De : Mme Le Directeur de l'Etablissement de la Hague
Suivi par : V. BORGNE – T. LEMARINEL
Entité : DMRE/MLR/SE/ENV – DP/TI
Objet : Etablissement de la Hague – Réponse aux demandes
d'informations complémentaires dans le cadre du projet magasin
central d'Orano la Hague
Réf. : Courrier DREAL n° 2026-182 du 8 avril 2026

ELH-2026-030625 – DEMANDE DE PRECISIONS SUR DOSSIER ICPE /
DREAL - dans le cadre du projet magasin d'Orano la Hague

ELH-2026-030625 v 2.0

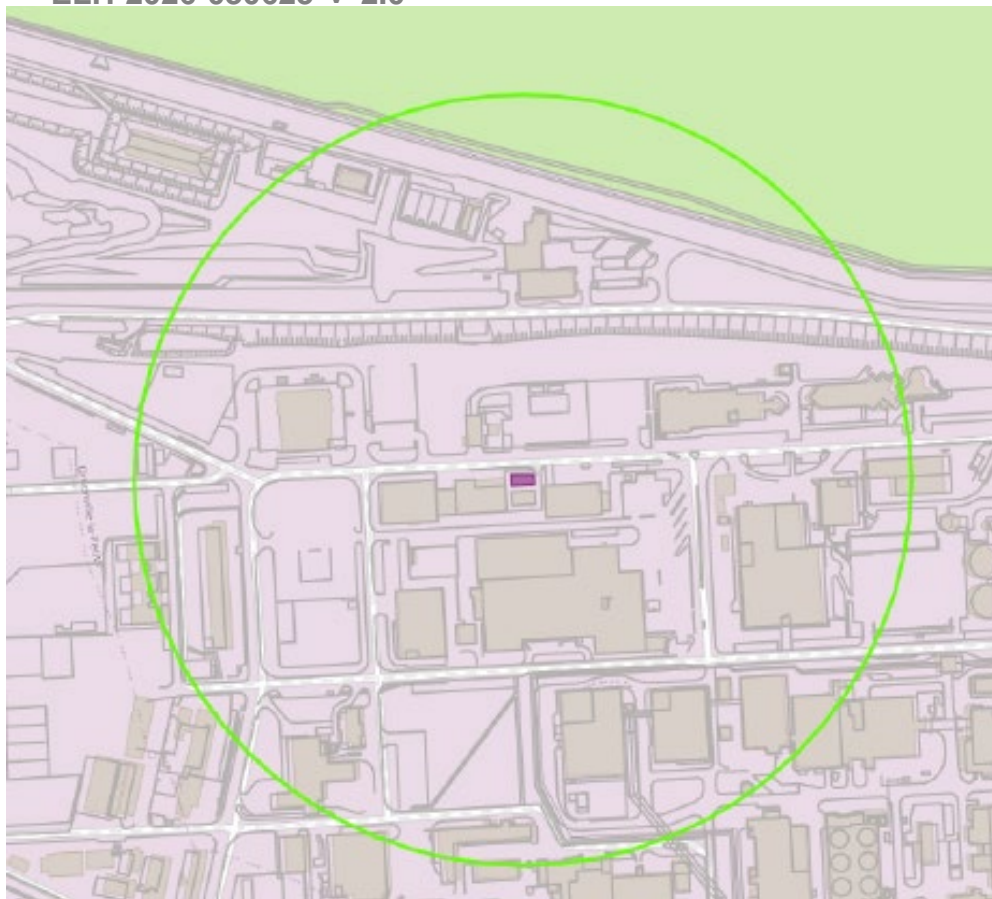
Apporter des éléments argumentés justifiant l'absence de prise en compte, dans l'étude des dangers, du risque lié aux activités industrielles situées à proximité en tant qu'événement initiateur.

Le seul phénomène dangereux sortant des limites de site (dispersion à l'atmosphère de solution d'hydrazine suite à

la perte de confinement simultanée de 44 fûts au magasin produits chimiques 202.5) présente un niveau de risque jugé acceptable (voir figure ci-après).

Les effets, bien que sortant des limites du site, reste limités à un terrain appartenant à Orano et non accessible au public.

Le magasin central est situé à environ 2 km à l'est du magasin d'entreposage des fûts d'hydrazine (local 202.5 en violet sur la figure ci-dessous) et est donc en dehors de la zone d'effet.

Figure 1: Plan du projet. Emprise ICPE dans l'encadré rouge

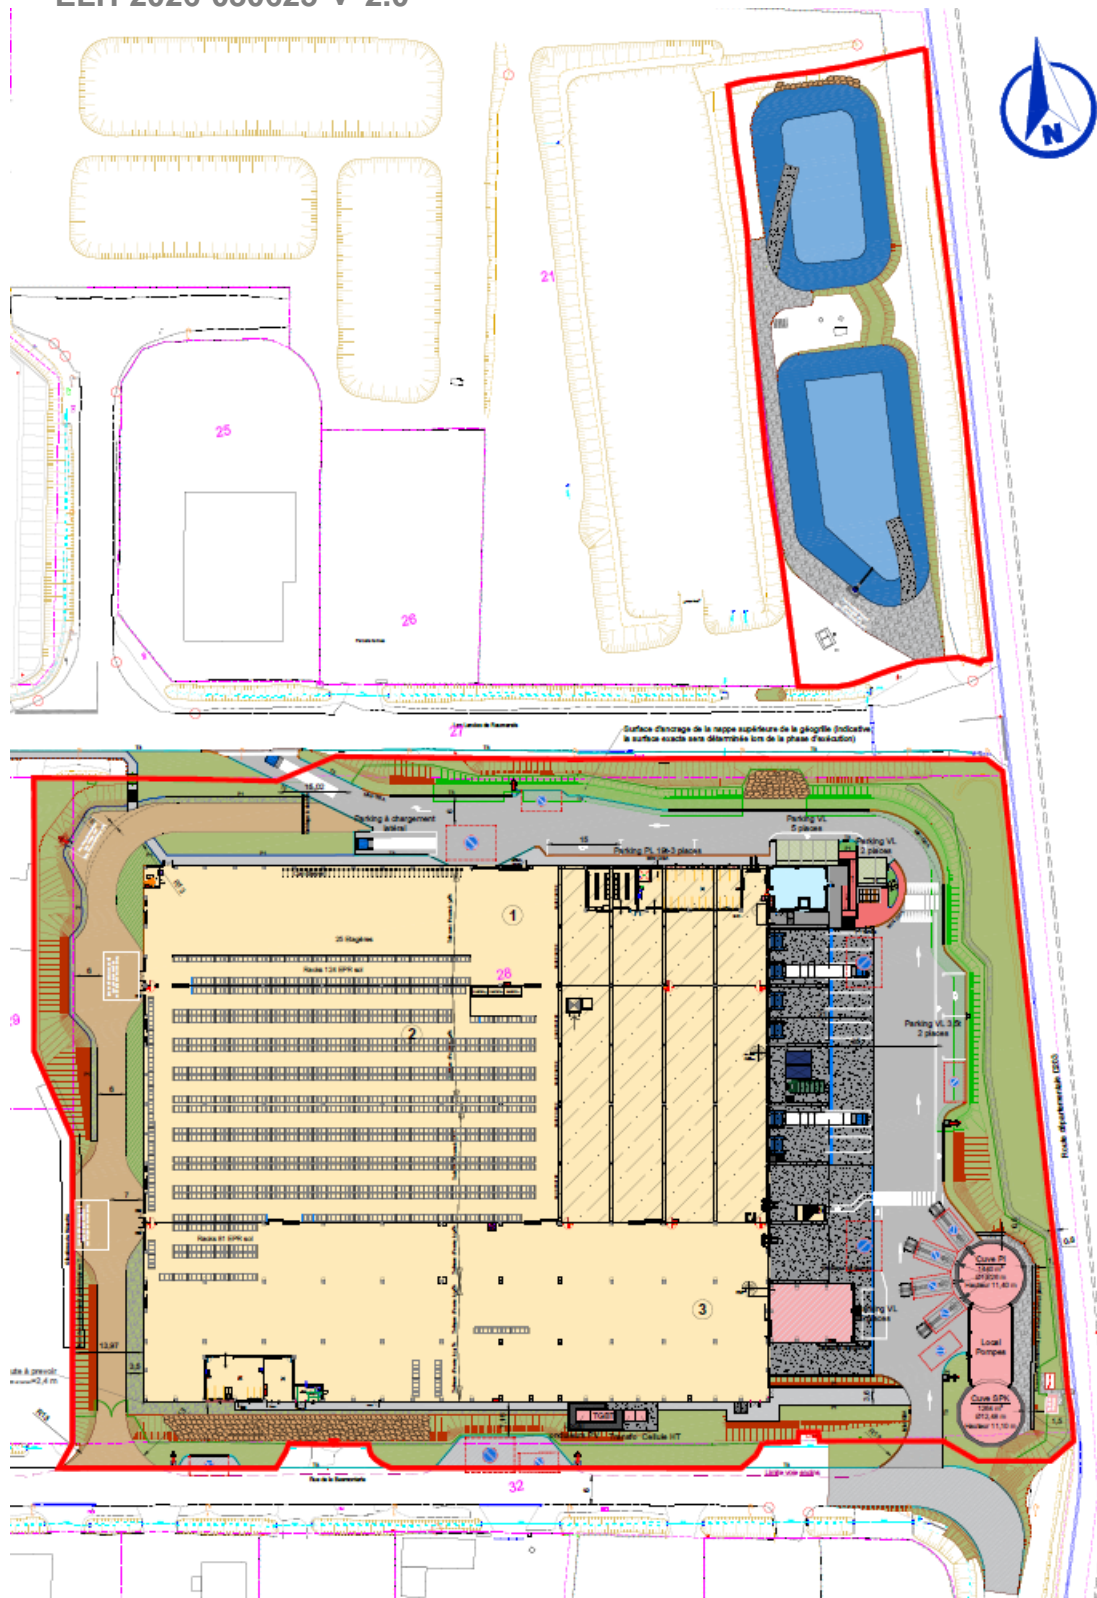
Clarifier le périmètre des installations relevant de la réglementation ICPE et fournir un plan délimitant explicitement ce périmètre.

Le plan de masse a été clarifié : le tracé des limites (en rouge) apparaissant sur le plan de masse joint au dossier a été renforcé afin de clarifier l'emprise ICPE du projet.

Voir plan ci-dessous et en Annexe 01.

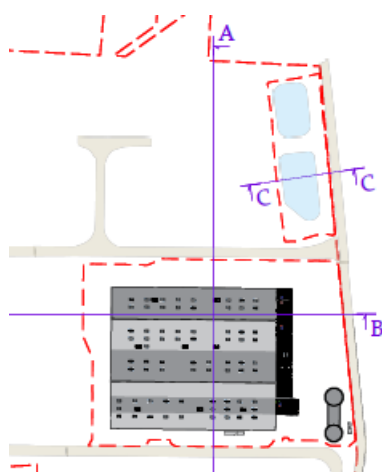
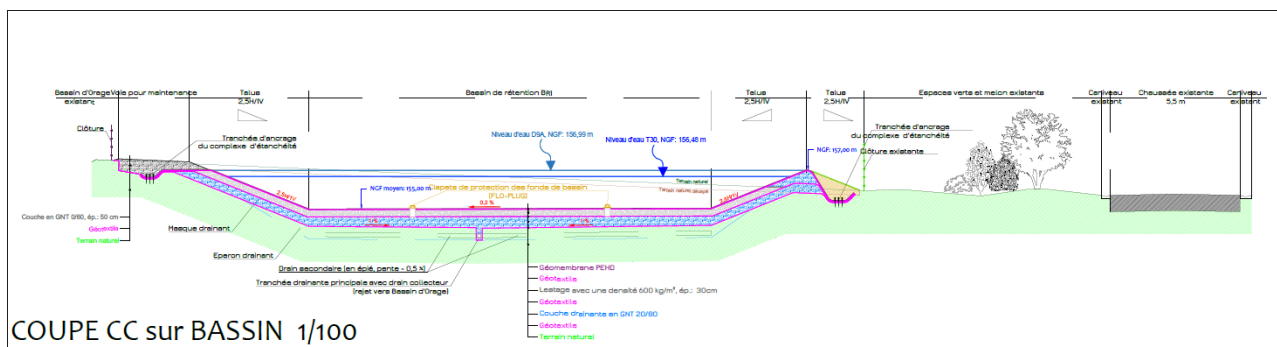
- k. Le dossier devra être complété par des plans (de masse et coupe, de détails des ouvrages spécifiques...) ; ainsi que par des informations relatives à l'asservissement des pompes (astreinte, télégestion...) et aux modalités de surveillance et d'entretien des ouvrages et des rejets.

Un plan de coupe du bassin a été transmis dans le permis de construire, mais pas dans le dossier d'autorisation environnementale. Ci-dessous le plan de coupe :

La pompe de relevage est asservie au système de sécurité incendie du site. Elle se coupe automatiquement en cas de détection incendie dans le magasin. Elle peut également être commandée à distance et manuellement.

L'exploitant contrôlera régulièrement et a minima une fois par an le bon état des réseaux ainsi que le bon fonctionnement des pompes de relevage et du disconnecteur. L'étanchéité des bassins de rétention sera vérifiée visuellement a minima une fois par an.
